DECRETO NÚMERO 092

"Por el cual se modifica el Decreto 926 de 2010".

ANEXO al Decreto 092 del 17 de enero de 2011 Modificaciones técnicas y científicas al Reglamento Colombiano de Construcción Sismo Resistente - NSR-10 Expedido por medio del Decreto 926 del 19 de marzo de 2010

En la Figura B.6.5-5 deben hacerse las siguientes correcciones:
 Incluir en la parte central superior en blanco lo siguiente:

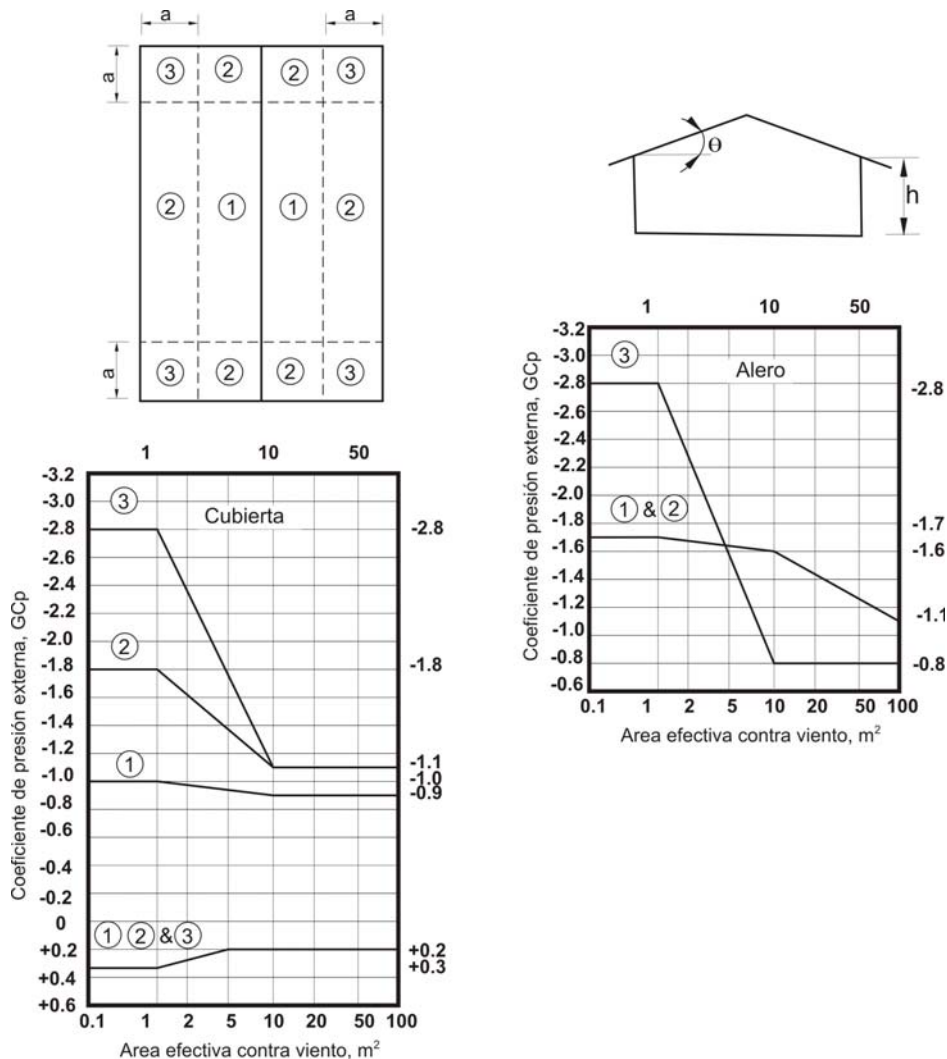
(Nota: Esta figura no incluye ningún gráfico)

Las Notas 3 y 4 deben quedar así:

3. Para viento en dirección paralela a la cumbrera, use los coeficientes de presión de la figura B.6.5-3 con el viento en dirección paralela a la cumbrera.
4. Para los componentes y revestimientos: (1) En el perímetro de la cubierta, use los coeficientes de presión externa dados en las figuras B.6.5-8 con el ángulo θ medido desde la base de la pendiente y (2) para las áreas de cubierta restantes, use los coeficientes de presión externa de esta Tabla multiplicados por 0.87.

En la **Figura B.6-5-14**, el gráfico de la izquierda debe substituirse por el siguiente gráfico:

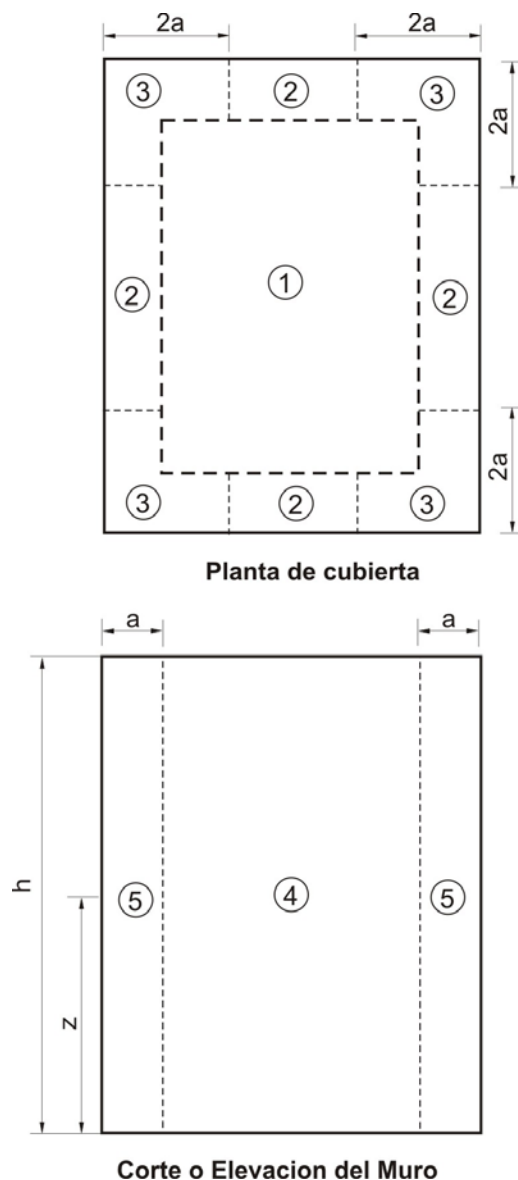
El título de la **Figura B.6.5-14**, dice " $h \geq 18.0 \text{ m}$ " y debe ser " $h > 18.0 \text{ m}$ ". Además en la Nota 6 de la misma **Figura B.6.5-14** donde dice "Los coeficientes son para cubiertas con $\theta = 10^\circ$ " debe ser "Los coeficientes son para cubiertas con $\theta \leq 10^\circ$ ".
